ÉLECTRICITÉ DE LA
SAONE LORRAINE

**MEMOIRE EN REPONSE
A L'AVIS
DE LA MISSION REGIONALE DE L'AUTORITE
ENVIRONNEMENTALE (MRAE)**

Projet éolien de la Colonne Saint-Joseph (88)

05.09.2025

Carte 17 : Cartes présentant les 4 variantes d'implantation des éoliennes au sein de la ZIP

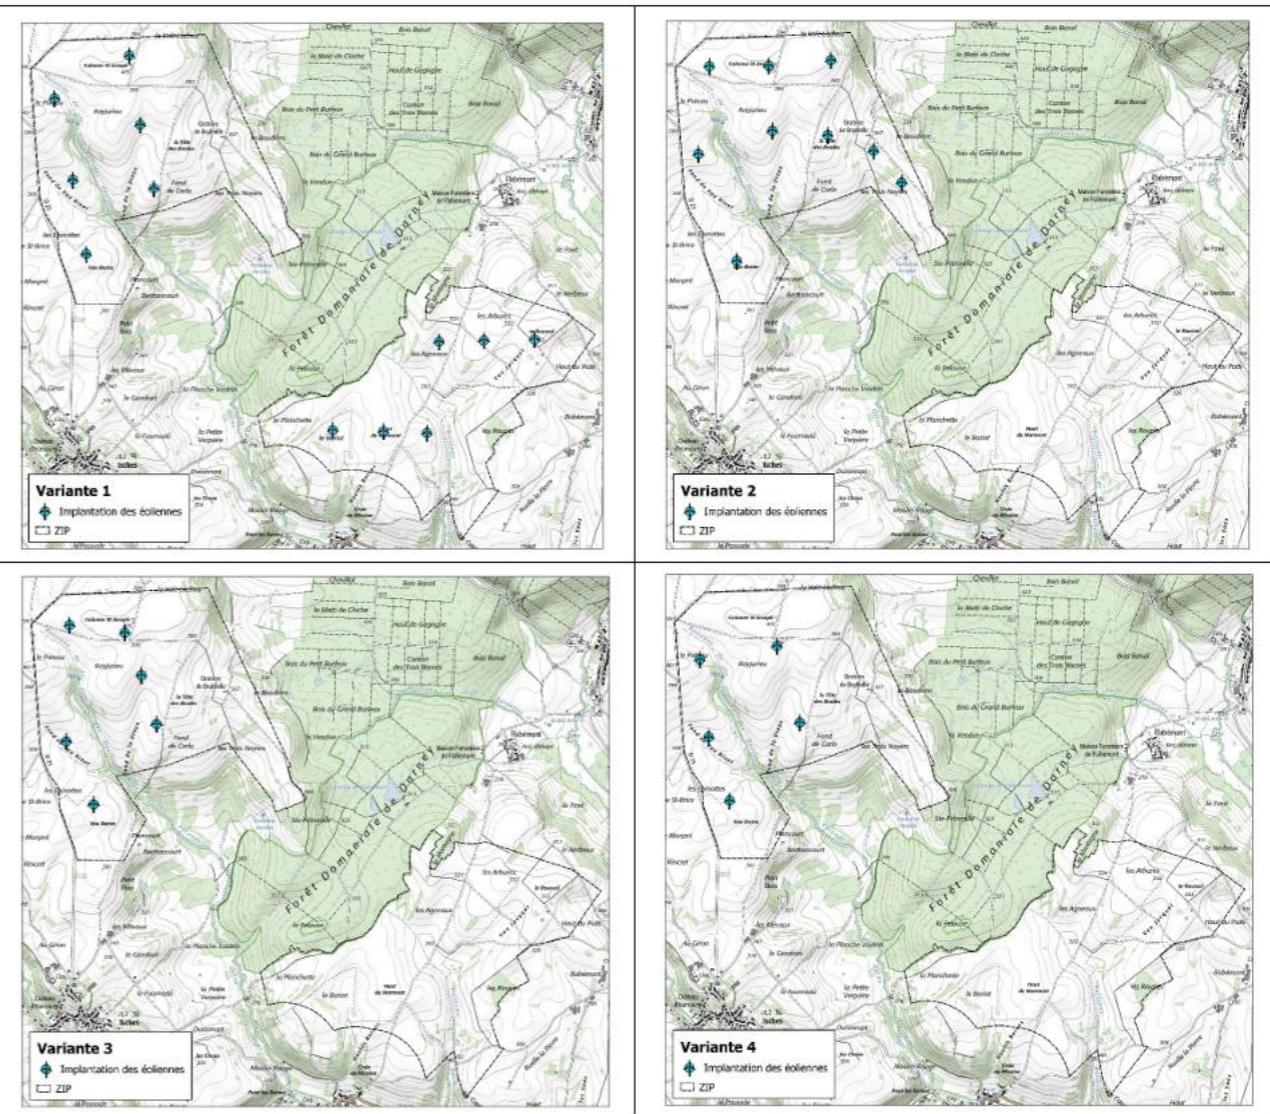
- *examiner des solutions de substitution raisonnables pour le choix de site, au sens de l'article R.122-5 II 7° du code de l'environnement³, de façon à démontrer que le site retenu, après une analyse multi-critères, est celui de moindre impact environnemental. Elle recommande notamment au pétitionnaire de choisir des sites alternatifs situés dans des secteurs à enjeu faible pour les oiseaux et les chauves-souris ;*
- *respecter une distance de 200 m en bout de pales entre les machines et les boisements ou haies ;*
- *choisir un modèle d'éolienne qui respecte une hauteur de garde au sol de 50 m minimum (pour les éoliennes dont le diamètre du rotor est supérieur à 90 m) ;*

Aussi, en présentant les 4 variantes successives du projet et en exposant les motifs ayant conduit à retenir la présente variante, l'étude d'impact du projet respecte les dispositions de l'article R.122-5 II 7°du code de l'environnement.

Le travail de conception et de concertation a abouti à une réduction substantielle du projet. De 12 éoliennes initialement prévues, le projet retenu est composé de 5 éoliennes.

- la variante 1 (12 éoliennes) a été abandonnée pour plusieurs motifs, dont l'évitement de la partie est de la ZIP qui présente des enjeux écologiques forts (habitats humides présents, Faucon crécerelle nicheur et activité chiroptérologique au sol parfois forte) ;

- la variante 2 (9 éoliennes) a été abandonnée pour plusieurs motifs, dont l'évitement des abords de la forêt domaniale de Darney et la limitation des incidences sur la migration via une augmentation de la distance entre les éoliennes ;

- la variante 3 (6 éoliennes) a été abandonnée pour plusieurs motifs, dont la limitation des incidences sur la migration via un alignement des éoliennes, une nouvelle augmentation de la distance entre les éoliennes via la suppression d'une machine et un évitement des secteurs les plus sensibles pour la faune et la flore. En effet, dans sa variante 4, variante retenue, toutes les éoliennes sont situées en secteur à enjeu faible, ou faible à modéré.

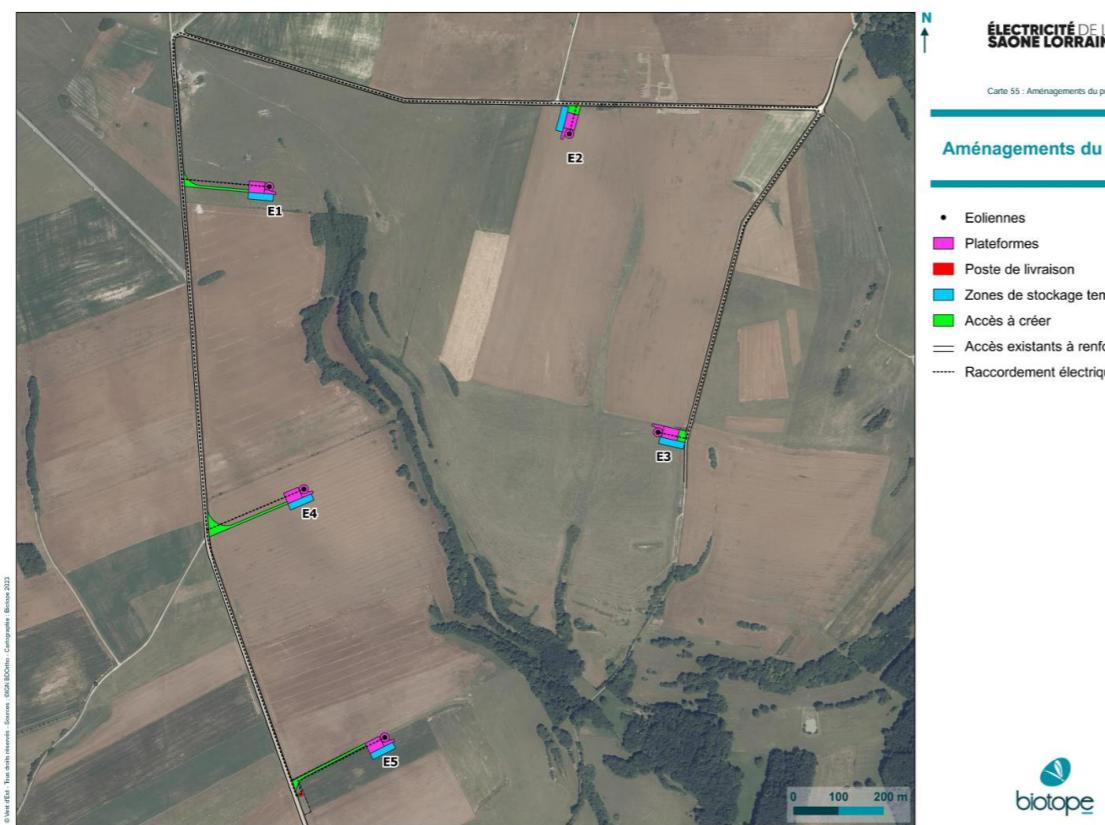
3. . Sur le respect des 200 m d'éloignement

- Les boisements concernés sont des bosquets, des fourrés et des haies ; l'éolienne E1 est située à 44.9 m d'une haie de faible hauteur (maximum 5m) et de faible intérêt pour

La relocalisation de l'éolienne E1 plus proche du boisement, initialement situé au Nord du chemin, résulte d'un compromis avec l'association foncière propriétaire du dit-chemin et de la prise en compte de la contrainte d'éloignement avec la RD.

ESL s'engage à revoir l'implantation de l'éolienne E1 afin de la localiser à une distance d'au moins 50m du boisement.

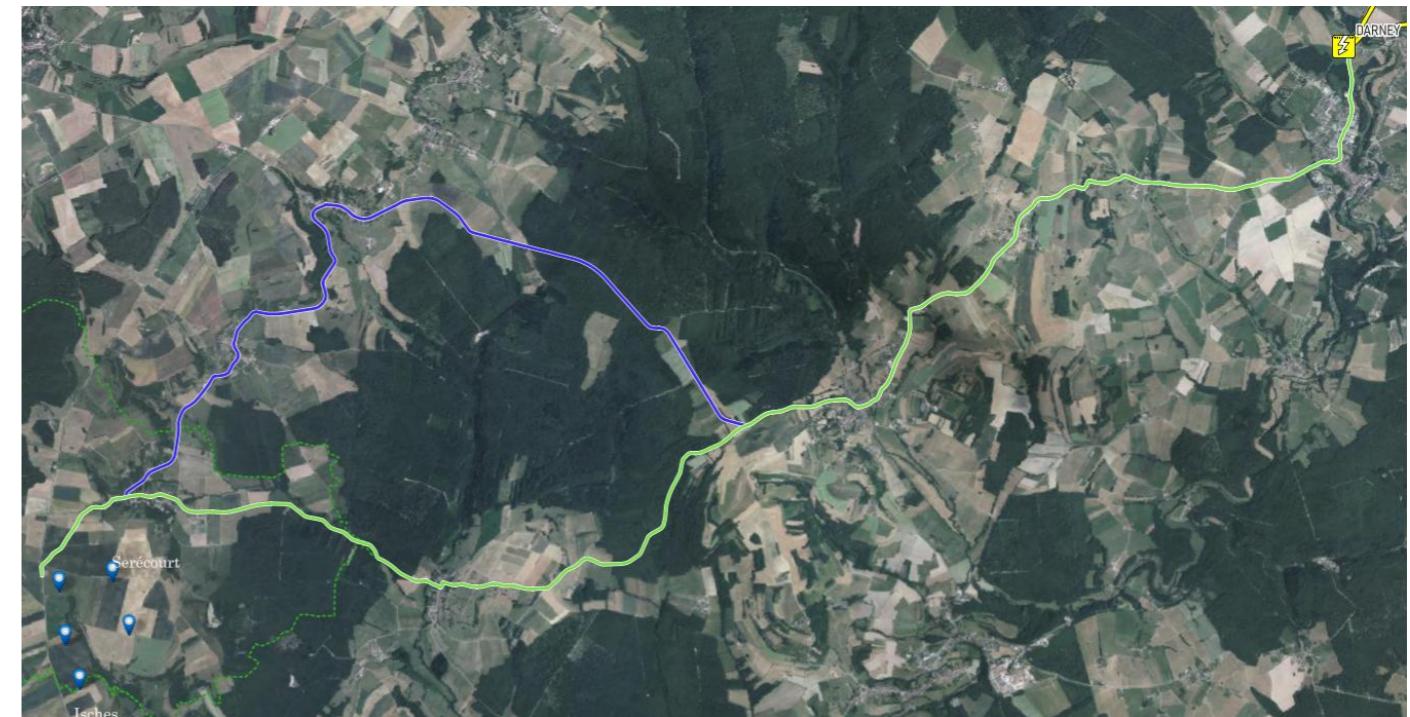
« Actuellement, la solution de raccordement envisagée pour le parc éolien de la Colonne Saint-Joseph est un raccordement au poste source de Darney dont la capacité réservée restant à affecter est de 1,4 MW. Le dossier précise qu'un renforcement de ce poste (extension des transformateurs) est programmé pour 2025 dans le cadre du schéma régional de raccordement au réseau des énergies renouvelables (S3REnR) Grand Est permettant un gain potentiel de capacité de 32 MW. Afin de minimiser les impacts, le dossier indique que cette liaison se fera préférentiellement le long des routes ou des chemins, et les câbles seront enterrés. Le site de Darney est relativement éloigné, plus de 10 km de la zone d'implantation potentielle (ZIP) et le secteur est fortement boisé. Le tracé du raccordement n'est pas décrit dans le dossier, les forêts du secteur pourraient être impactées. **L'Ae rappelle au pétitionnaire que le périmètre d'étude s'entend pour l'ensemble des opérations d'un projet⁹ et par conséquent, que l'étude d'impact de son projet doit apprécier également les impacts du raccordement au poste source.** »

Le tracé définitif du raccordement d'un parc éolien au poste source ne peut être connu qu'après l'obtention de l'autorisation environnementale. Le gestionnaire du réseau, maître d'ouvrage des travaux de raccordement, ne se prononce sur tracé définitif qu'une fois l'autorisation obtenue. Ce point est détaillé en page 170 de l'étude d'impact.

La carte des tracés envisagés au poste source de Darney est la suivante :

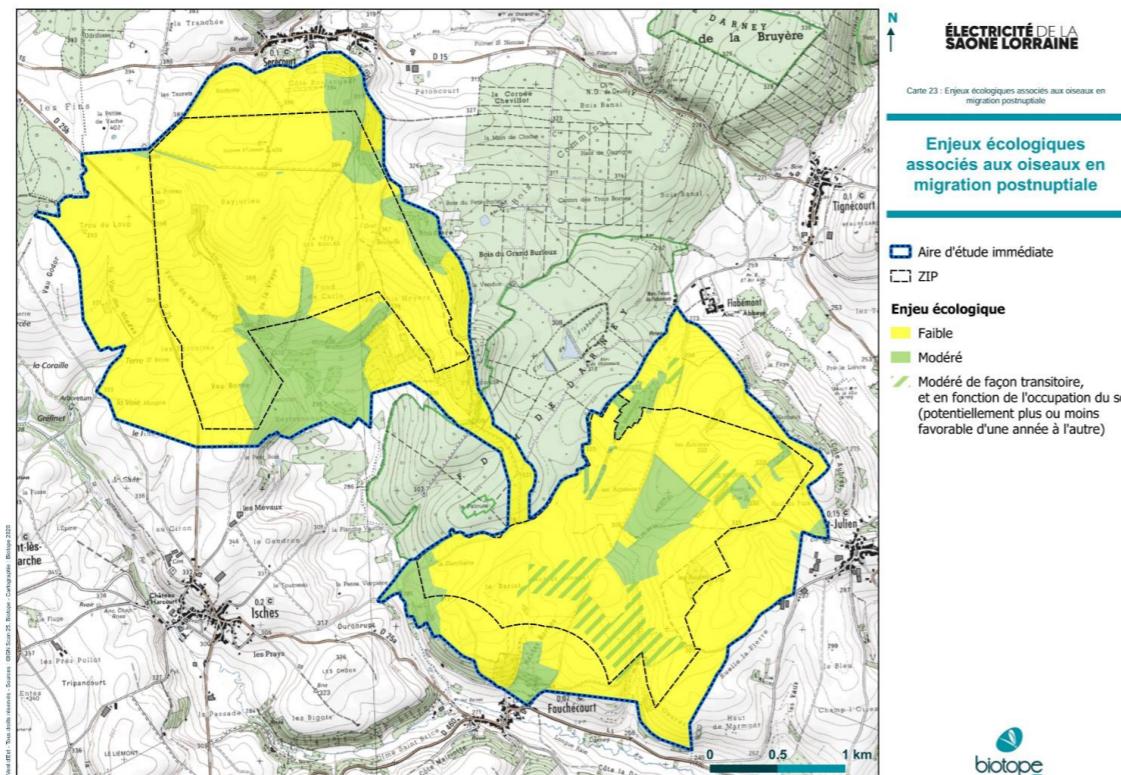
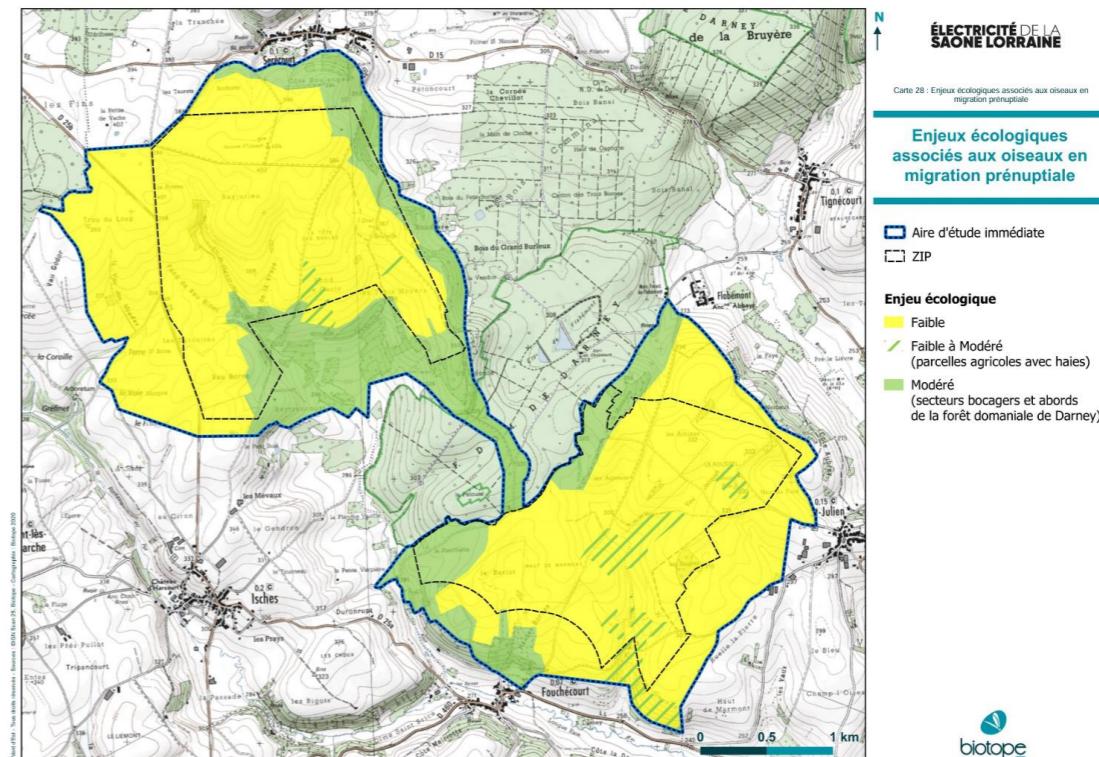
La MRAE soulève à juste titre que « *le site d'étude se trouve en dehors du couloir de migration principal de la Grue cendrée, mais au sein d'un secteur à enjeu très fort pour l'avifaune, et à enjeu moyen pour les chauves-souris.* ».

Les inventaires de terrain ont identifié une activité migratoire à proximité du site, le long de la forêt domaniale de Darney. Le flux migratoire est orienté du nord/nord-est vers le sud/sud-ouest.

Aucun couloir de migration préférentiel ni pic de fréquentation n'a été identifié. La migration s'effectue de manière diffuse sur un large front. (Volet écologique de l'étude d'impact, pages 63 et 80) :

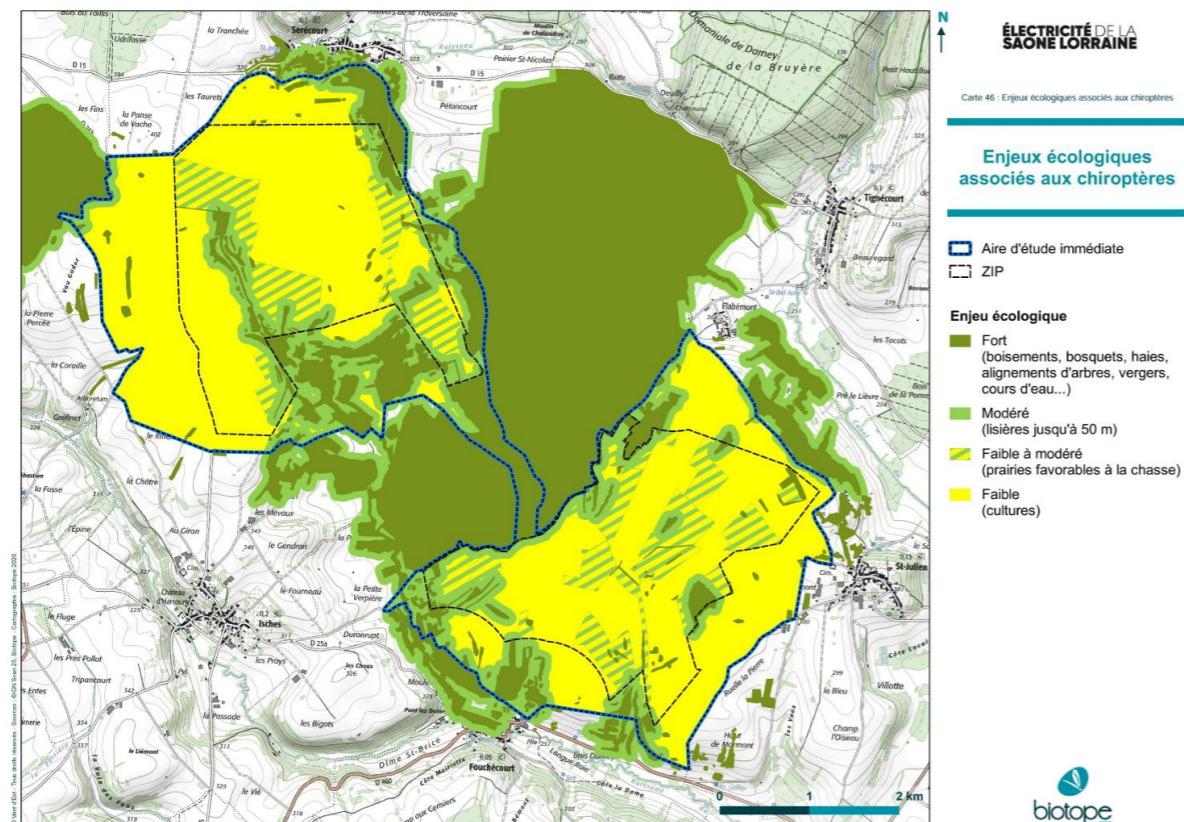
La Cigogne noire, espèce discrète et forestière, est inscrite à l'annexe I de la directive « Oiseaux » (2009/147/CE). Dans le cadre de l'étude d'impact du projet, une analyse des observations disponibles a été réalisée afin d'évaluer les interactions potentielles entre l'espèce et le site d'implantation.

La distance de 2 kilomètres entre les observations et le site, ainsi que l'absence de comportements de nidification ou de fréquentation assidue, limitent significativement le risque de perturbation ou de collision.

Des mesures de bridage nocturne et migratoire seront mises en place pour réduire encore ce risque, déjà faible au regard des données disponibles.
